IMPIANTO INTEGRATO AGRIVOLTAICO
COLLEGATO ALLA RTN
POTENZA NOMINALE 57,44 MW

COMUNE DI STORNARA (FG)

Risposta alle Integrazioni della
Commissione Tecnica PNRR – PNIEC –
Ministero della Transizione Ecologica

2748_4469_ST_INT_R01_Rev0_Risposta Integrazioni

Figura 1.1: Aree di cantiere (costruzione e dimissione)

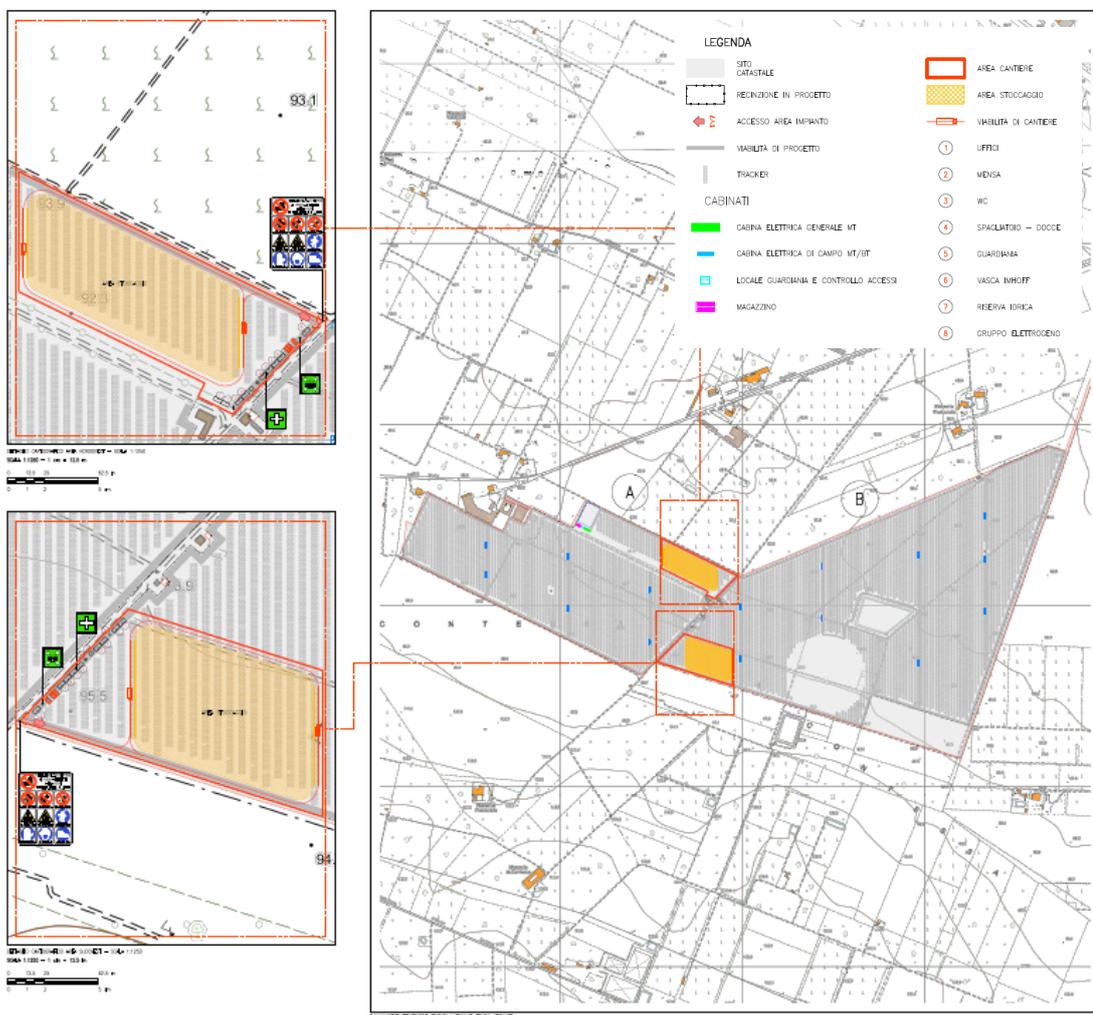
Richiesta: Fornire per la fase di dismissione del Progetto la descrizione delle aree occupate e la relativa planimetria.

Si segnala che le aree occupate per la fase di dismissione dell'impianto saranno le medesime della fase di costruzione (Rif., 2748_4469_ST_PD_T09_Rev0_Planimetri-area-di-cantiere) interne alla recinzione dell'impianto, previa rimozione dei pannelli ubicati su tali aree di cantiere.

Figura 2.3: Acquifero poroso superficiale del tavoliere: stato chimico puntuale triennio 2016-2018 – in arancione l’area oggetto di studio

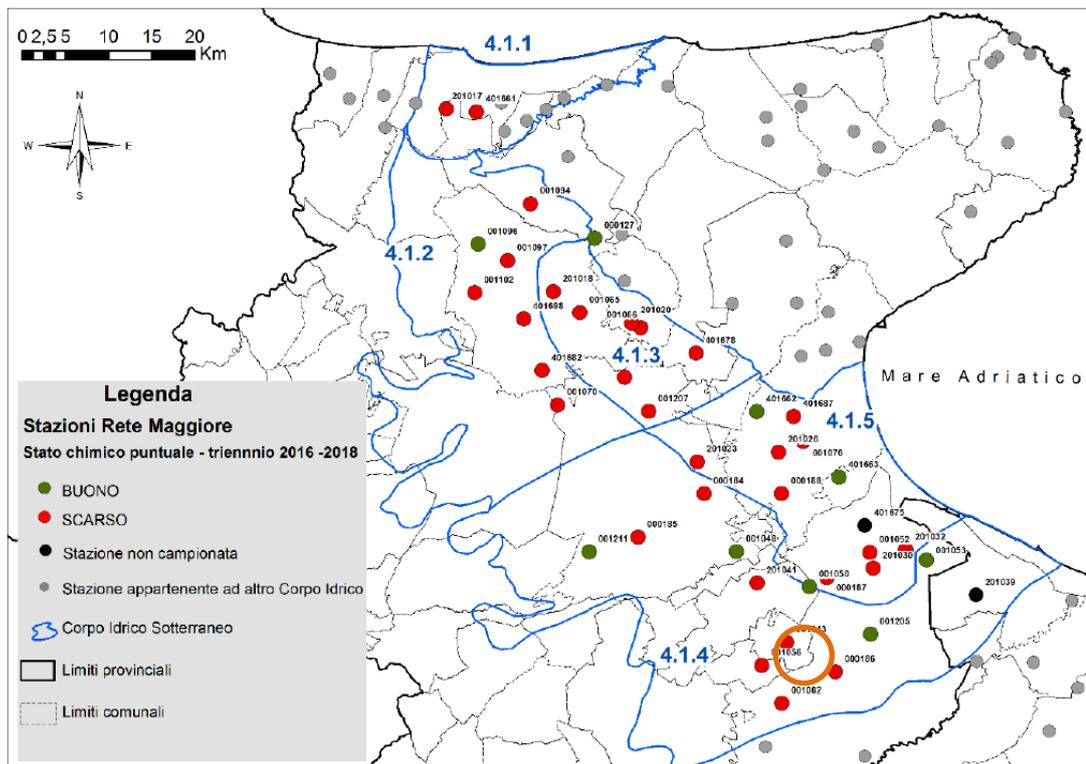
Richiesta: *Fornire la descrizione dei livelli di inquinamento e gli eventuali danni ambientali attualmente presenti nell'area.*

Come mostrato in Figura 2.3 l’area coinvolta dalla realizzazione dell’impianto fotovoltaico oggetto di studio è prossima alle seguenti stazioni di monitoraggio:

- 0000186 che mostra uno stato chimico “Scarso” e presso la quale sono monitorati i parametri di base (PB), i parametri indicatori (PI) e i metalli (M); nel 2017 sono stati rilevati quali parametri critici i Fluoruri mentre nel 2018 sono stati rilevati quali parametri critici l’ammonio.

- 001056 che mostra uno stato chimico “Scarso” e presso la quale sono monitorati i parametri di base (PB); in tutti e tre gli anni sono stati rilevati i Nitrati quali parametri critici.

Figura 4.7: Fotosimulazione 5 – Punto di presa Fotografica in relazione alla Visibilità Teorica

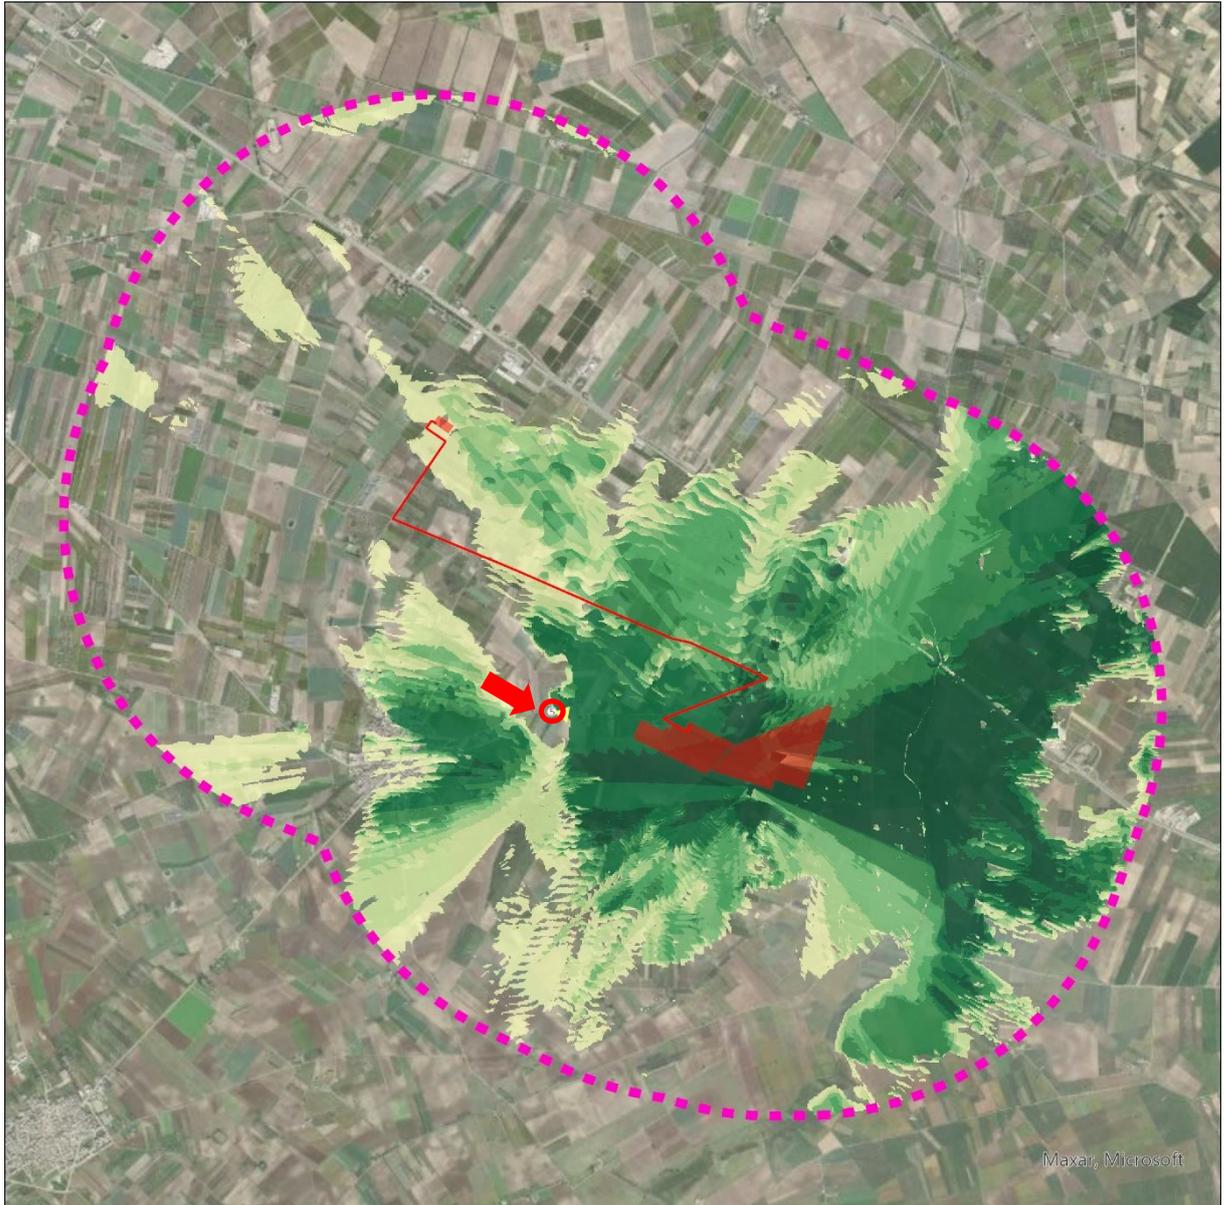
Richiesta: produrre il fotoinserimento post operam del punto di vista 5.

Si riporta di seguito la simulazione post - operam del punto di vista 5.

L'impianto non risulta essere visibile in quanto localizzato dietro la struttura e l'oliveto localizzato in primo piano, inoltre in riferimento alla mappa di intervisibilità allegata al seguente documento, il punto di presa fotografico risulta essere localizzato in un punto a Bassa Visibilità. La mappa di intervisibilità è inoltre estremamente cautelativa in quanto realizzata su base DTM che tiene solo conto della morfologia e non di eventuali elementi che possano generare ostacolo alla visibilità. Se ne riporta di seguito uno stralcio cartografico.

Figura 7.5: Verifica del Criterio A (Atto Dirigenziale n. 162 del 6 giugno 2014) rispetto all'impianto ID 7454, in fase istruttoria e pubblicato sul sito del MITE

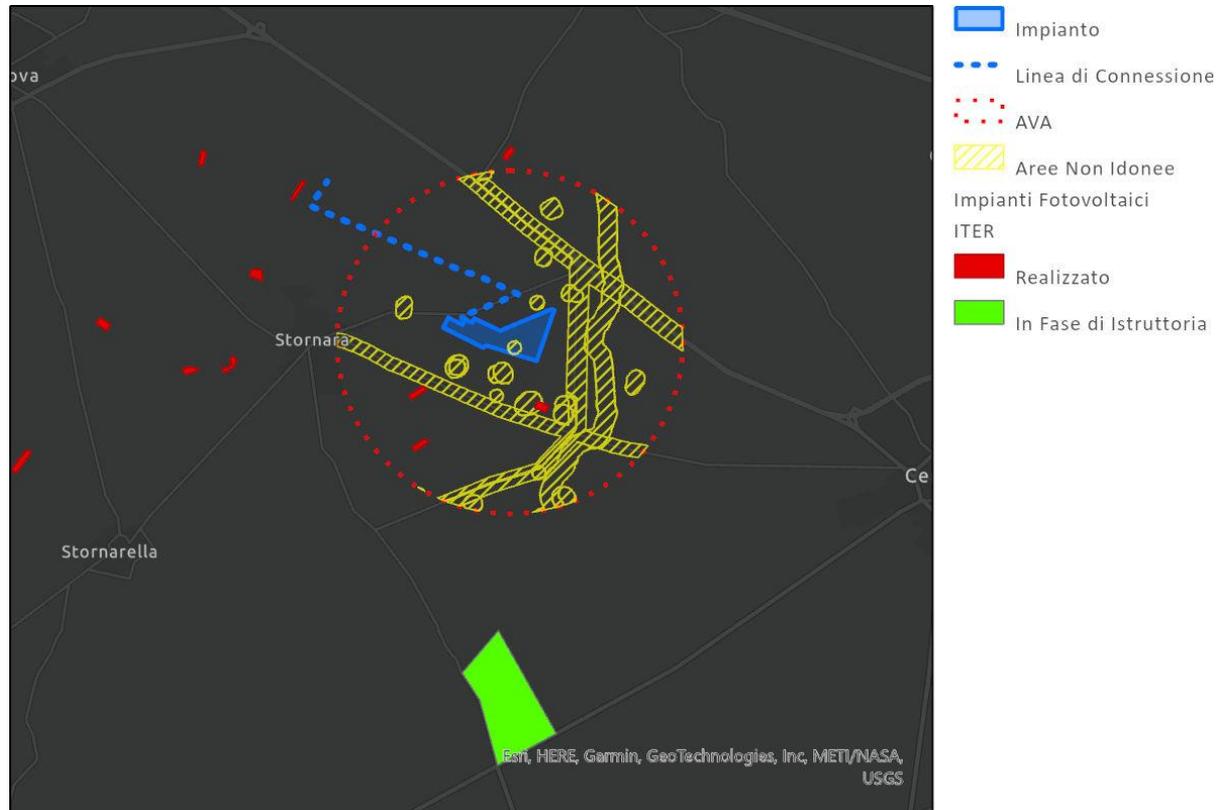
Con riferimento alla richiesta del Ministero della Cultura prot. 8547-P del 07/03/2022 è stato valutato l'eventuale impatto cumulativo (Criterio A) con l'impianto ID 7454, in fase istruttoria e pubblicato sul sito del MITE.

Come riportato in Figura 7.5 l'impianto in valutazione non rientra all'interno del dominio AVA individuato per l'impianto oggetto di studio. L'impianto ID 7454 è posto a circa 4,5 km dall'impianto oggetto del presente documento. Pertanto, in base alle indicazioni dell'Atto Dirigenziale, non si verifica impatto cumulativo fra i due impianti.

Figura 7.6 Individuazione degli impianti eolici presenti nell'area del dominio.

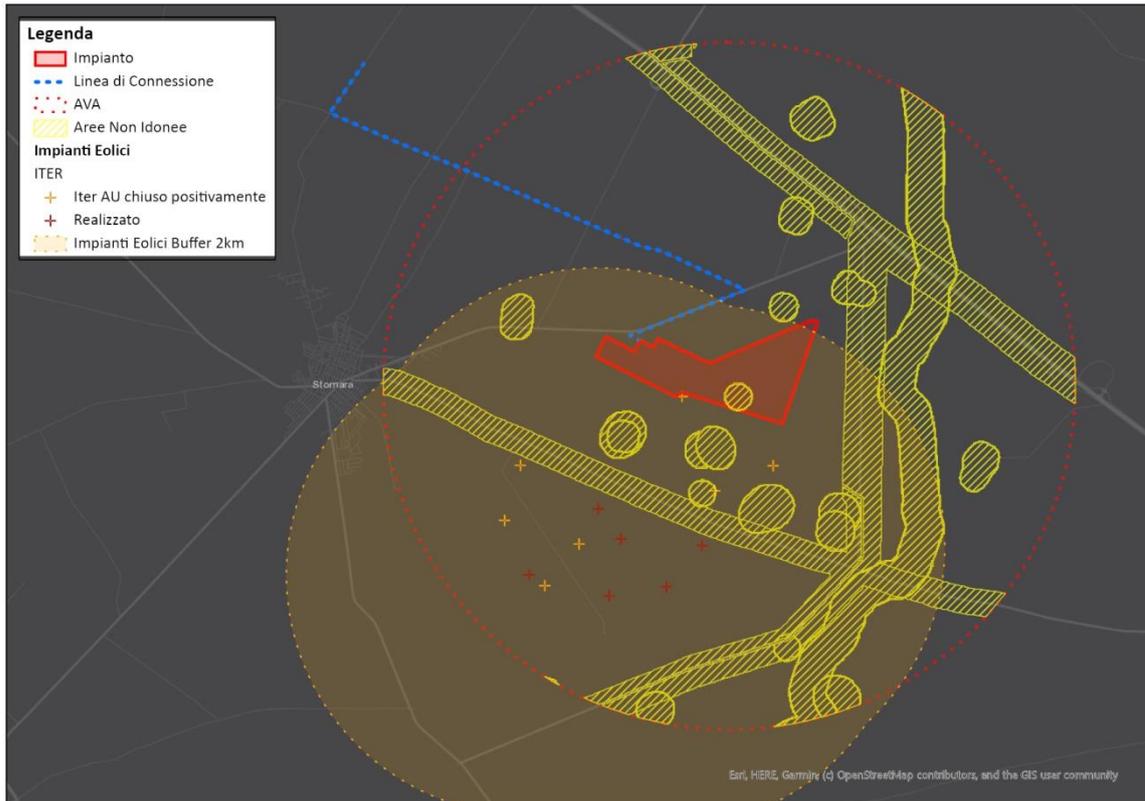
Come richiesto dalla Regione Puglia sono stati individuati gli aerogeneratori più prossimi all'impianto realizzati, con iter di Valutazione Ambientale chiuso positivamente e con iter di Autorizzazione Unica chiuso positivamente al fine di identificare gli impatti cumulativi tra Eolico e Fotovoltaico.

Come si evince dalla Figura 7.6 l'impianto si inserisce in un'area occupata dal Buffer di 2km da aerogeneratori. Il buffer è stato calcolato esclusivamente per gli aerogeneratori ad oggi realizzati o cantierizzati. Dalla figura si evince la presenza di un aerogeneratore adiacente al perimetro dell'impianto autorizzato con Autorizzazione Unica rilasciata con Determinazione del Dirigente Sezione Infrastrutture Energetiche e Digitali n. 202 del 12 dicembre 2018, si precisa che, durante il sopralluogo effettuato a gennaio 2021 è stato rilevato che ad oggi non si ha evidenza dell'inizio dei lavori di costruzione.
